Stellungnahme

**Umwelt-Verträglichkeits-Untersuchung (UVU), Stand 10.12.2016,
bezüglich der**

**geplanten Erweiterung des Tanklagers
Tanklux S.A. in Mertert**

4.1 Gewerbeinspektion Luxemburg, Anlage zum externen Notfallplan der Tanklux,
Darstellung der Hüllfläche um das bestehende Tanklager, Stand Februar 2010

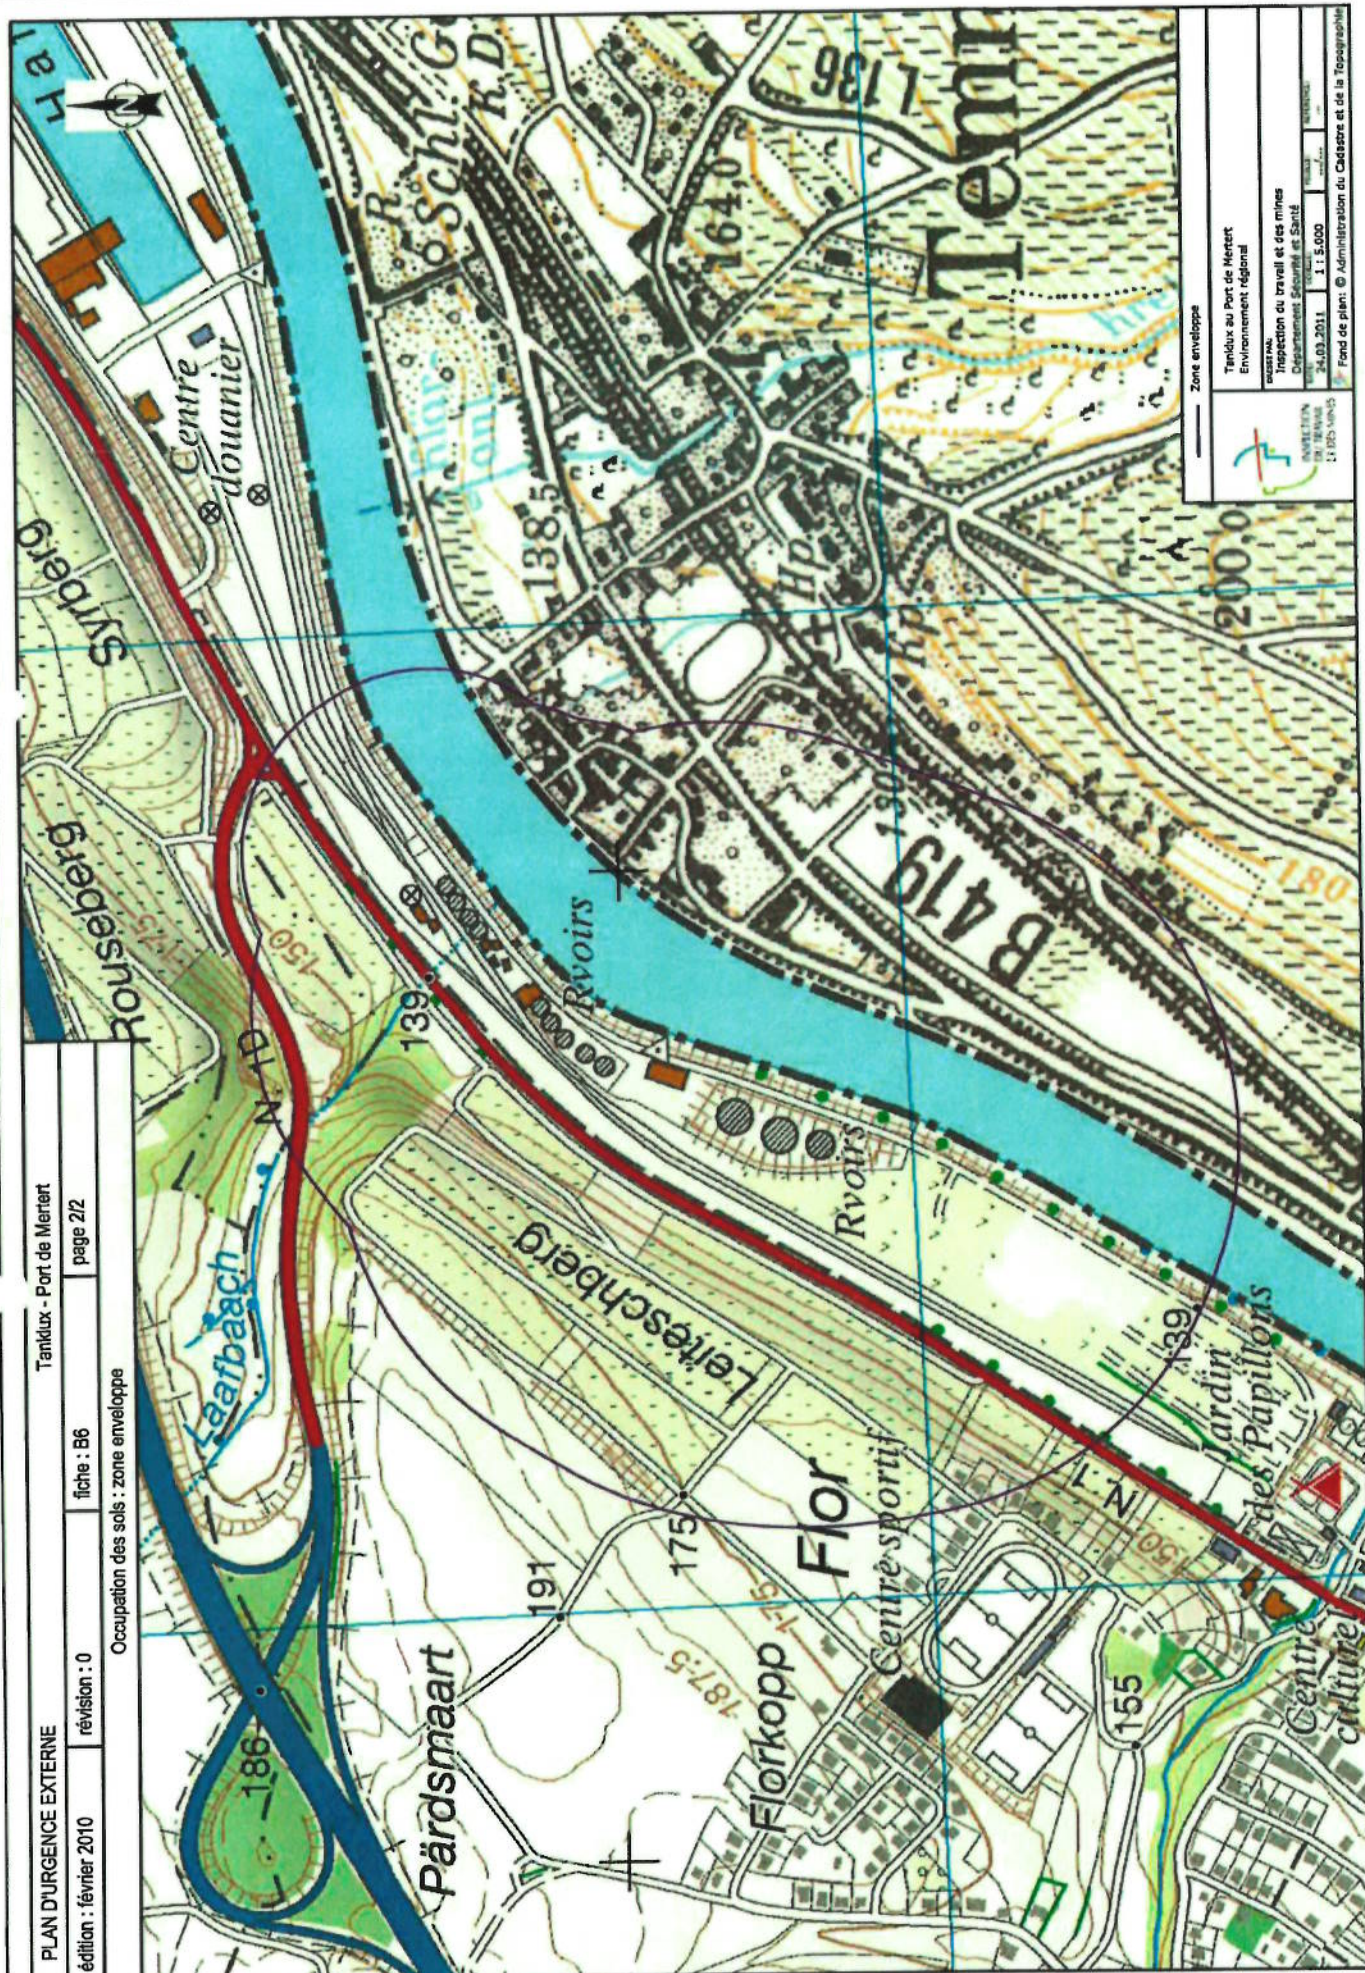
Von der Gewerbeinspektion Luxemburg (ITM), als zuständige luxemburger Genehmigungsbehörde, liegt ein Plan mit Stand Februar 2010 vor, der einen Gefahrenbereich von ca. 300 m um das bestehende Tanklager angibt. Er befindet sich in der Anlage 4.1 dieser Stellungnahme.

Die luxemburger Gemeinde Grevenmacher berücksichtigt aktuell in Ihrem in Überarbeitung befindlichen Flächennutzungsplan den oben genannten Plan der ITM.

4.2 ENECO S.A. Ingénieurs-conseils, bestehendes Tanklager Abstandsflächenplan mit unterschiedlichen Radian, Januar 2017

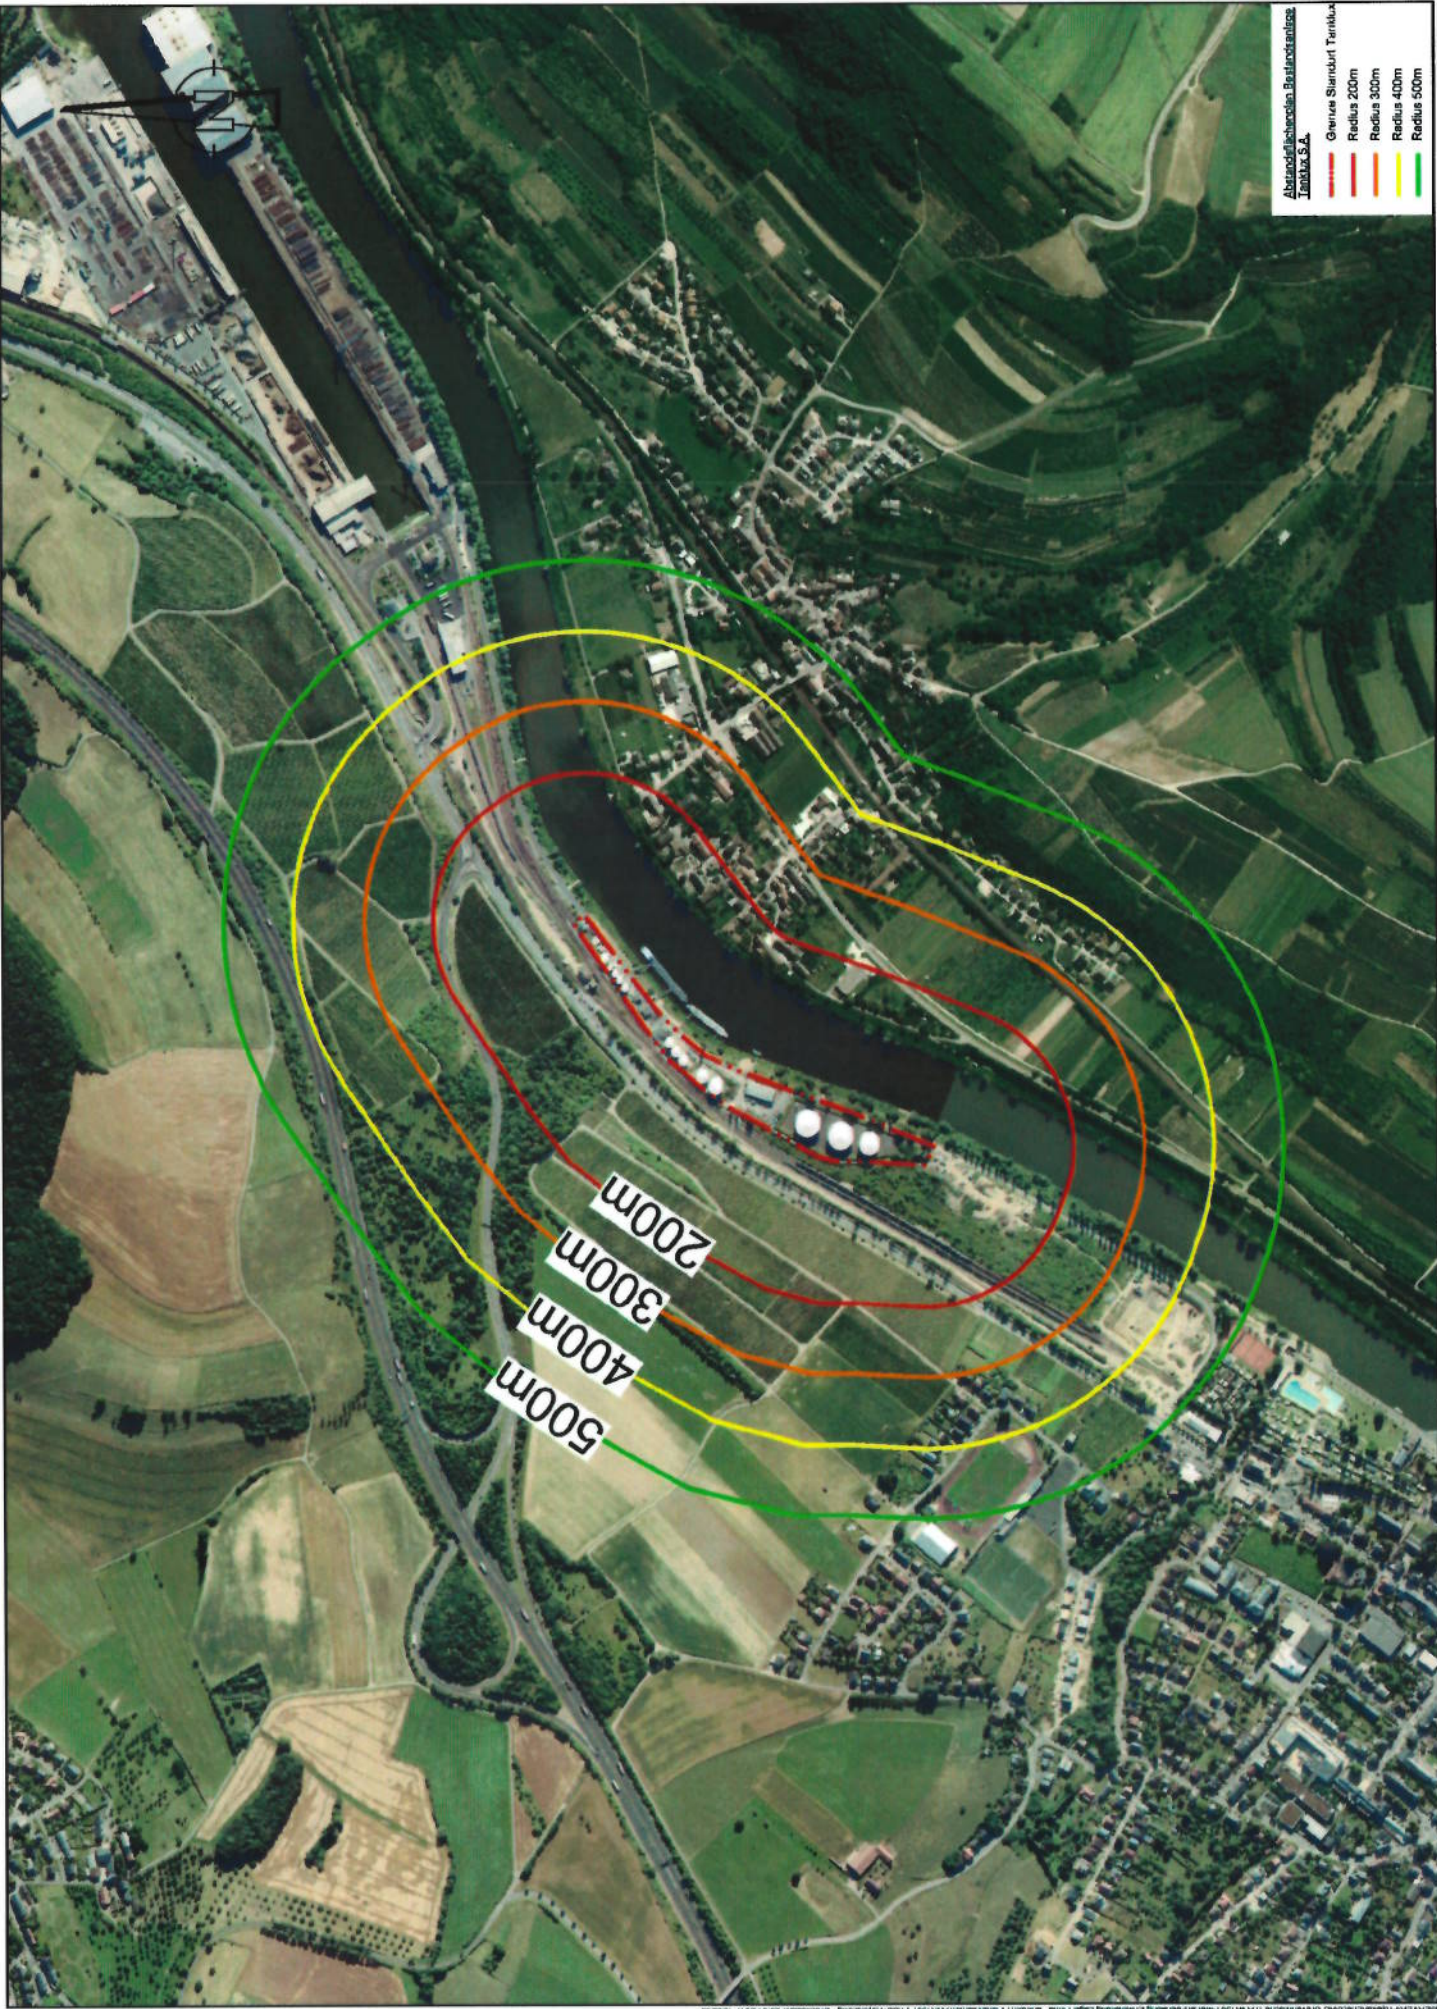
Zum besseren Verständnis der Problematik liegt in der Anlage 4.2. dieser Stellungnahme ein Plan bei, der die Abstandsflächen um den Bestand des Tanklagers in Radien von 200 bis 500m darstellt.

5.1 Tankabstände Bestand

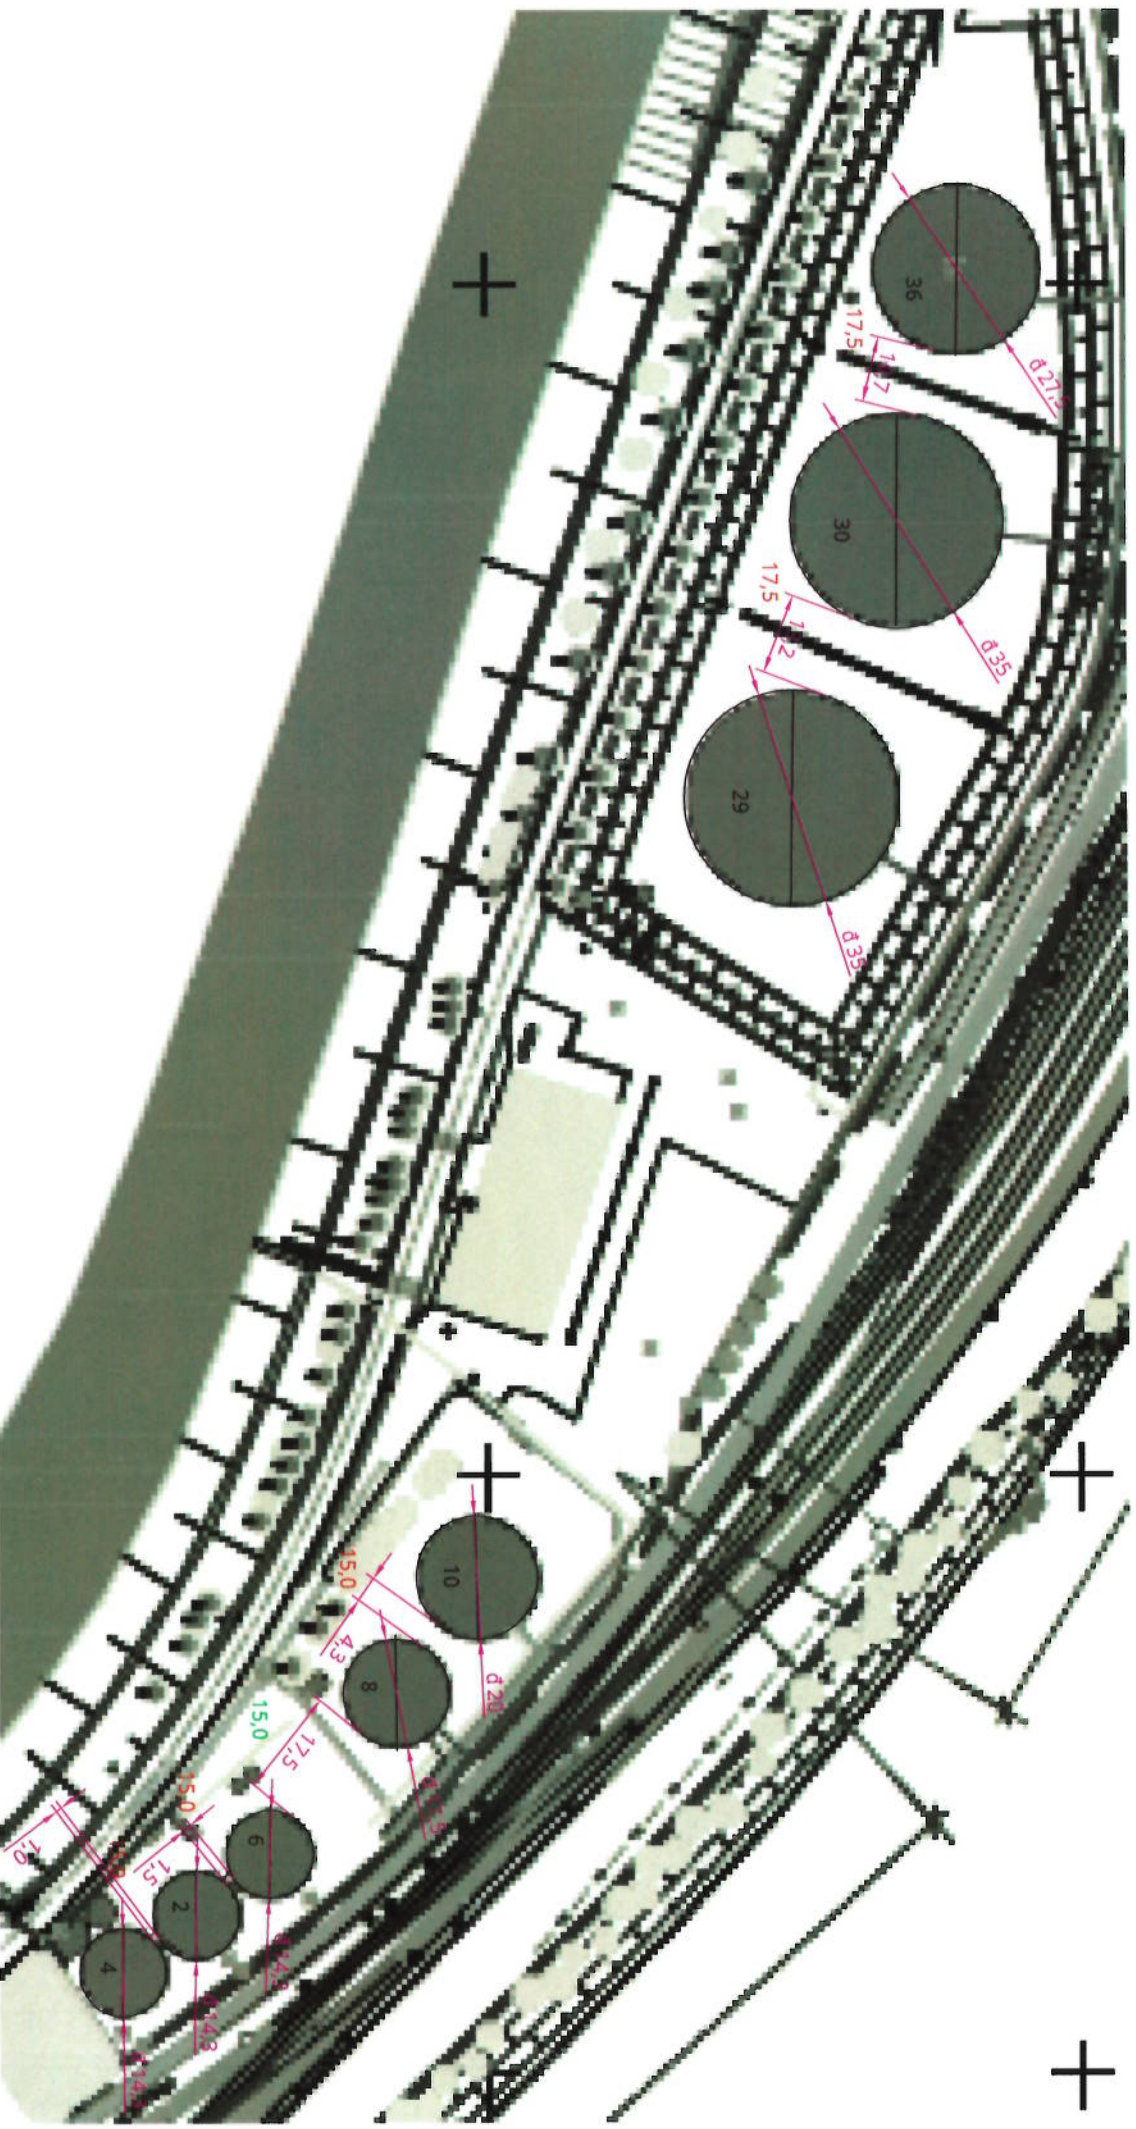
Um dies an den konkreten Plänen zu verdeutlichen liegen in der Anlage 5 zwei Pläne bei, die die tatsächlichen Abstände für die Bestandsanlage und die Erweiterungsplanung darstellen, und dies mit den erforderlichen Abständen vergleichen.

- Überprüfung der Abstände untereinander
Bestandsanlage

5.1 Tankabstände Erweiterung

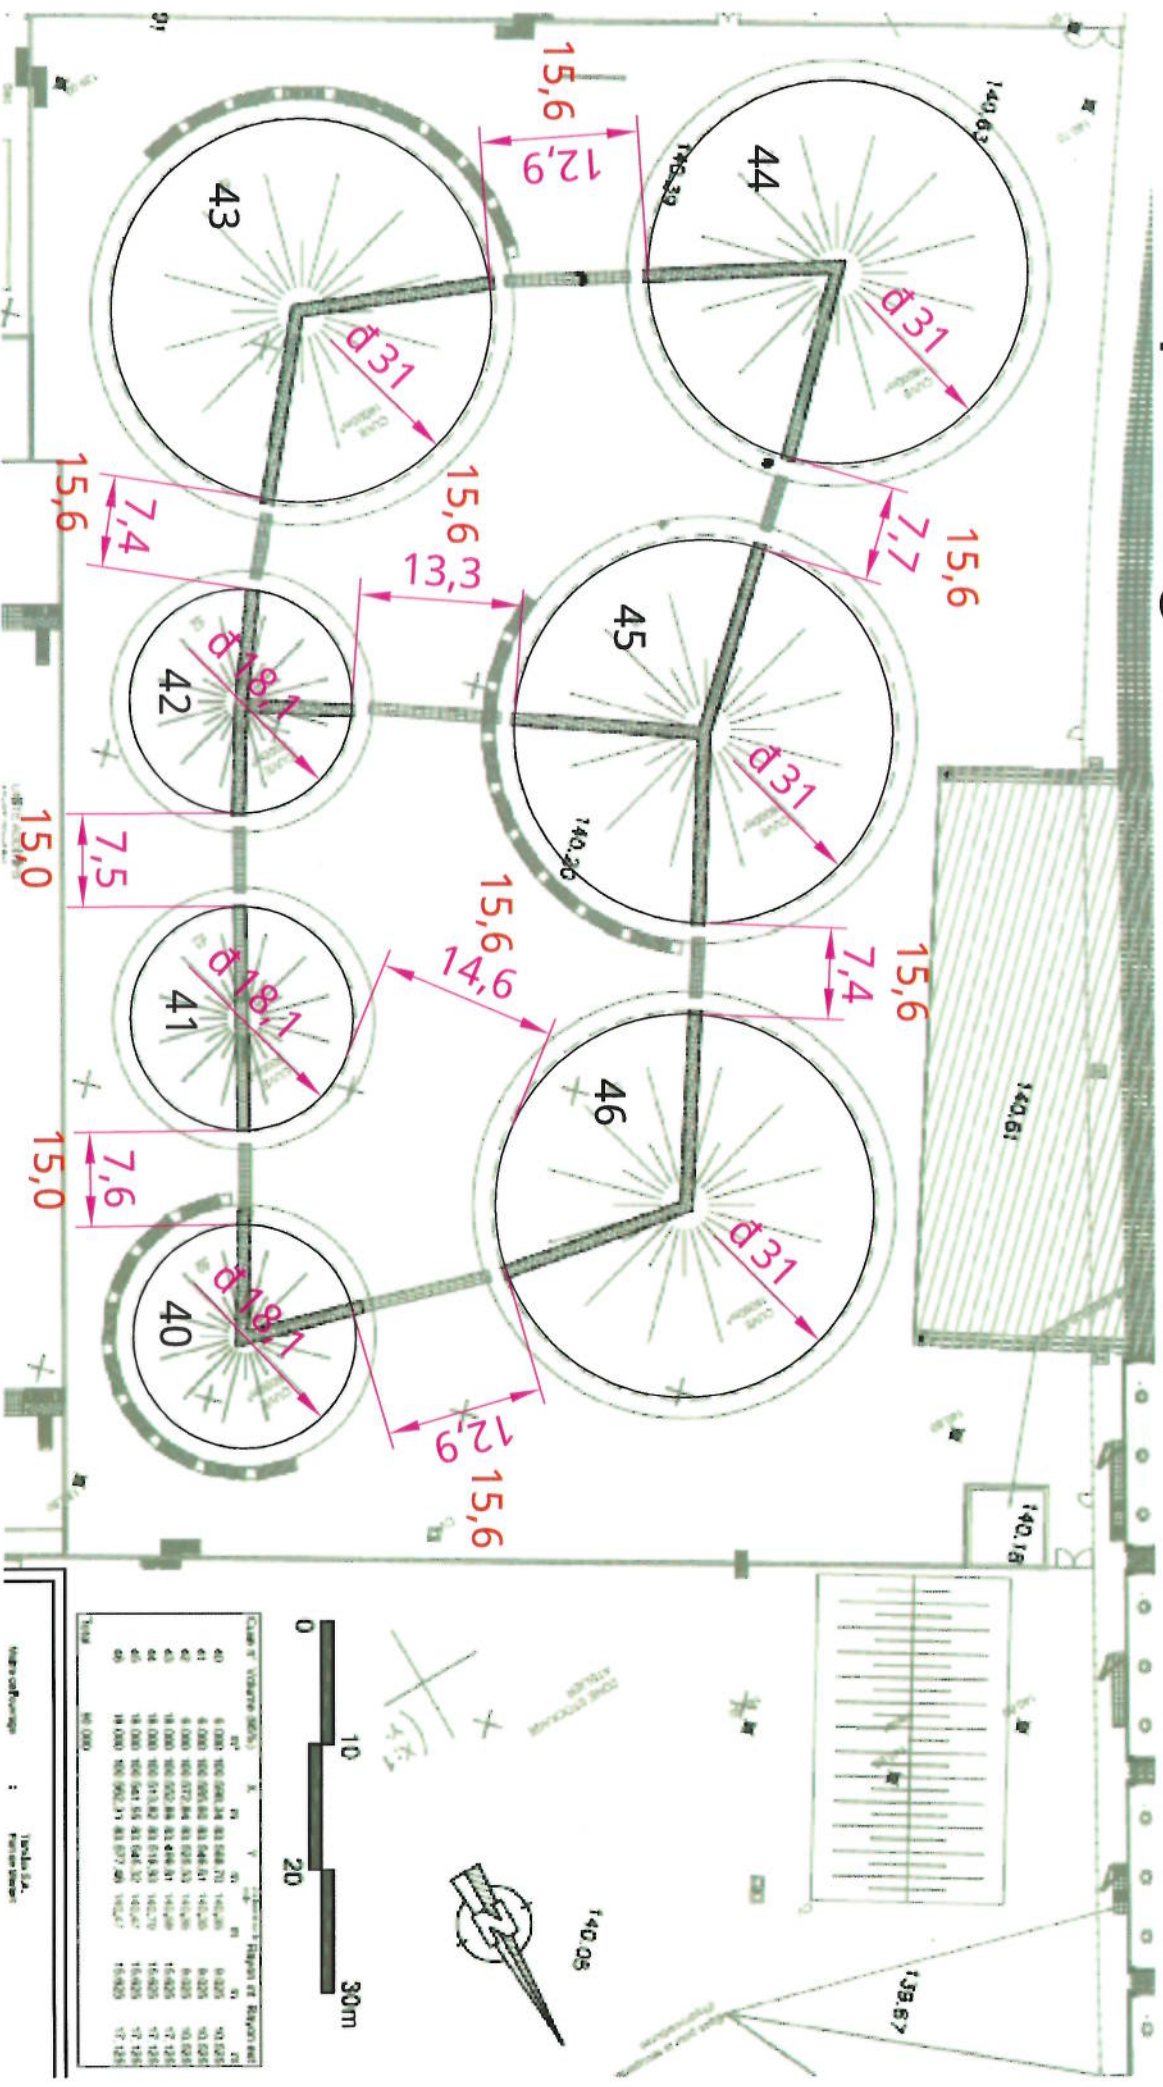
Überprüfung der Tankabstände untereinander
